PREGÃO ELETRÔNICO BINACIONAL AF 0980-21
SUBASTA A LA BAJA ELECTRÓNICA BINACIONAL AF 0980-21

FABRICAÇÃO, O FORNECIMENTO E ENSAIOS EM FÁBRICA DE 18 PAINÉIS ELÉTRICOS DA COMPORTA DE SERVIÇO DA USINA HIDRELÉTRICA DE ITAIPU

ADITAMENTO 1

EETT: SUBSTITUIÇÃO DE 18 PAINÉIS DE COMANDO DA CENTRAL HIDRÁULICA DA COMPORTA DA TOMADA D'ÁGUA

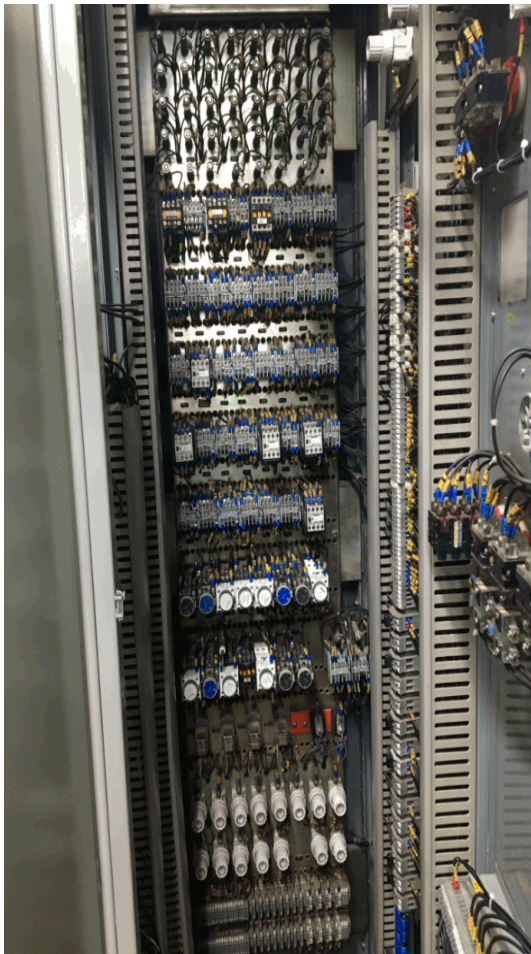
Solicito gentilmente a convocante que forneça a marca e modelo de referência de todos os componentes do painel elétrico atual. Além disso, imagens/fotos tanto do exterior quanto do interior dos painéis atuais.

“Solicito amablemente al convocante, facilitar la marca y modelo de referencia de todos los componentes integrantes del cuadro eléctrico actual. Además, imágenes/fotos de los tableros actuales tanto de la parte exterior e interior de los tableros.”

Pergunta incompleta, resposta prejudicada. Com relação à marca e modelo, necessitaríamos de dados específicos para disponibilizarmos informações sobre os componentes atuais.

Isso ocorre porque o painel atual tem muitos componentes obsoletos que o novo quadro não terá, especialmente contadores e relés temporizados. Devido ao grande número de componentes, esta pesquisa demoraria para ser concluída. Além disso, não pretendemos que o painel atual seja uma referência para a fabricação do novo painel, pois esperamos que o novo quadro tenha componentes de acordo com a atualidade e conforme solicitado na especificação técnica.

Da qualquer forma, anexamos duas imagens do painel atual. Apenas destacamos que a localização física dos novos quadros será diferente da atual. Mas ressaltamos que as dimensões, layout, arquitetura do painel atual são completamente diferentes do que foi solicitado.

De igual manera anexamos dos imágenes del tablero actual. Nada más resaltamos que la localización física de los nuevos tableros serán distintos al actual. Pero resaltamos que las dimensiones, layout, arquitectura del tablero actual es completamente diferente a lo solicitado.

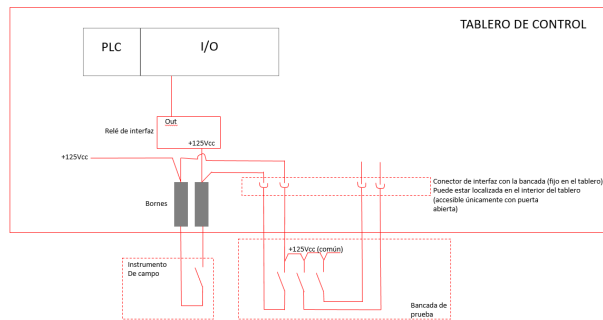
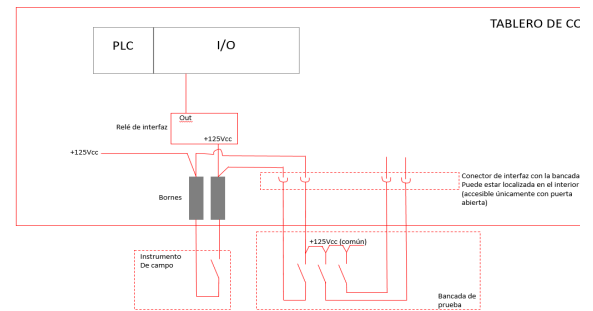
- a) Quanto à conexão do banco de teste com a placa: eles estariam conectados aos terminais de entrada dos sinais de campo? b) Assim, durante o teste funcional, esses sensores de campo devem ser desconectados dos terminais.
c) Ou devem ser instalados terminais especializados para contornar os sensores de banco e campo?

- a) Referente a la conexión de la bancada de prueba al tablero: ¿se conectarían a los bornes de entrada de las señales de campo? b) Siendo así, durante las pruebas o ensayos funcionales estos sensores de campo deberán ser desconectados de los bornes. c) ¿O se deberán instalar bornes especializados que haga el bypass de la bancada y los sensores de campo?”

a) Sim, na parte interna do bloco de terminais. A parte externa da barra de terminais deve estar livre para conexão apenas com instrumentos de campo.

b) Não necessariamente. O simulador será um comando paralelo. Haveria casos em que os instrumentos precisariam ser desconectados e outros em que não. Por este motivo, ressalta-se que a conexão da bancada deve ser na parte interna do circuito, para que não interfira nas conexões / desconexões dos instrumentos de campo.

a) Si, en la parte interna de la regla de bornes. La parte externa de la regla de bornes debería quedar libre para conectar únicamente a los instrumentos de campo.

b) No necesariamente. El simulador será un comando en paralelo. Habría casos en que los instrumentos necesiten ser desconectados y otros en que no. Por ello se resalta que la conexión de la bancada debe ser en la parte interna del circuito, de manera a que no interfiera en las conexiones/desconexiones de los instrumentos de

c) Não. Tanto a bancada de testes quanto o instrumento de campo devem enviar seus respectivos comandos para os mesmos pontos do circuito (relés de interface em geral). Veja a imagem em anexo como uma referência de como poderia ser.

c) No. Tanto la bancada de prueba como el instrumento de campo deben enviar sus respectivos comandos a los mismos puntos del circuito (relés de interfaz en general). Ver imagen en anexo como referencia de cómo podría quedar.

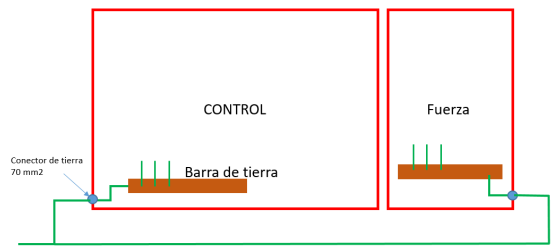
CONSULTA: Os painéis certificados possuem aterramento interno, montado na parte inferior interna do painel, e também outro ponto de terra no lado interno da porta para equipotencialização. Como os painéis devem ser montadas um ao lado do outro devido as dimensões disponíveis, instalar um ponto de terra mediante parafusos externos NÃO SERIA POSSÍVEL EM TODAS OS PAINÉIS.

LA ESPECIFICACION: Los tableros (ambas estructuras) deberán ser puestos a tierra a través de la malla de tierra de la ITAIPU. Para ello cada tablero deberá disponer de un conector de tierra en la parte lateral inferior externa de modo a recibir al conductor de tierra. Este conector deberá ser para conductores de tierra desnudo de 70 mm² CONSULTA: Los tableros certificados disponen de puestas a tierras internas, montados en la parte inferior interna del tablero, y además otro punto de tierra en el lado interior de la puerta para equipotencialización. Debido a que los tableros deberán montarse uno pegados a otros por las dimensiones disponibles, instalar un punto de tierra mediante pernos externos NO SERÍA POSIBLE EN TODOS LOS TABLEROS.”

Considerar como está previsto o esquema de aterramento, conforme imagem abaixo. O conector deve estar no lado esquerdo para o painel de controle e no lado direito para o quadro de força (considerando a vista frontal do painel). A parte interna fica a critério da Contratada, desde que atenda aos requisitos da especificação técnica.

Considerar como está previsto el esquema de aterramento, conforme imagen abajo. El conector debe estar en lado izquierdo para el tablero de control y en el lado derecho para el tablero de fuerza (considerando desde la vista frontal al tablero). La parte interna queda a criterio del Contratista, siempre y cuando atienda los requisitos de la especificación técnica.

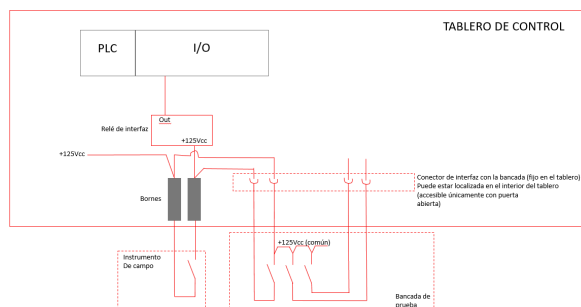
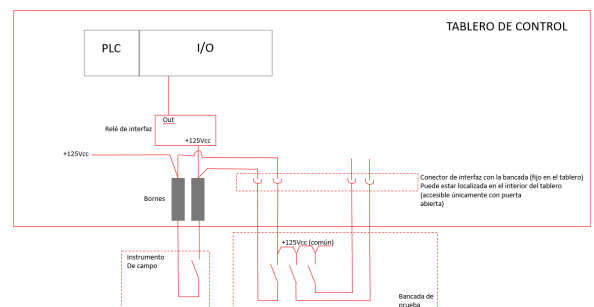
PERGUNTA: Para este item existe a possibilidade de considerar um PLC com módulos de entradas e saídas (a ser instalado nas instalações existentes da UHE) onde seja possível simular o processo via software? Entendemos que este seria o método mais adequado para a aplicação solicitada. Em caso de se manter a solução por relés biestáveis por gentileza confirmar dimensões mínimas da bancada e quantidade mínima de relés.”

PREGUNTA: ¿Para este ítem existe la posibilidad de considerar un PLC con módulos de entradas y salidas (a ser instalado en las instalaciones existentes de la UHE) donde sea posible simular el proceso vía software? Entendemos que este sería el método más adecuado para la aplicación solicitada. En caso de mantenerse la solución por relés biestables por favor confirmar dimensiones mínimas de la bancada y cantidad mínima de relés.

A bancada deverá ser composta de chaves discretas para a simulação dos sinais digitais externos (relé de bloqueio, fins de curso, pressostatos, chaves de nível etc.) de modo a testar os relés de interface do painel, os módulos de entrada e a lógica do CLP. Não há necessidade de uso de relés biestáveis ou PLC.

A quantidade mínima de chaves é 24 (ver o item 5.2.4.5), a ser verificada pela CONTRATADA após a elaboração do projeto executivo.

Não existem requisitos referentes às dimensões mínimas. Os relés a ser acionados serão os mesmos utilizados para cada instrumento de campo. Em anexo um esquema de referência:

La bancada deberá estar compuesta de llaves discretas para la simulación de las señales digitales externas (relé de bloqueio, fines de curso, presostatos, llaves de nivel, etc) de modo a testar los relés de interfaz del tablero, los módulos de entrada y la lógica del CLP. No hay necesidad de uso de relés biestables o PLC. La cantidad mínima de llaves es 24 (ver el ítem 5.2.4.5), a ser verificada por el CONTRATISTA luego de la elaboración del proyecto ejecutivo.

No existen requisitos referentes a las dimensiones mínimas. Los relés para accionar serán los mismos utilizados para cada instrumento de campo. En anexo un esquema de referencia:
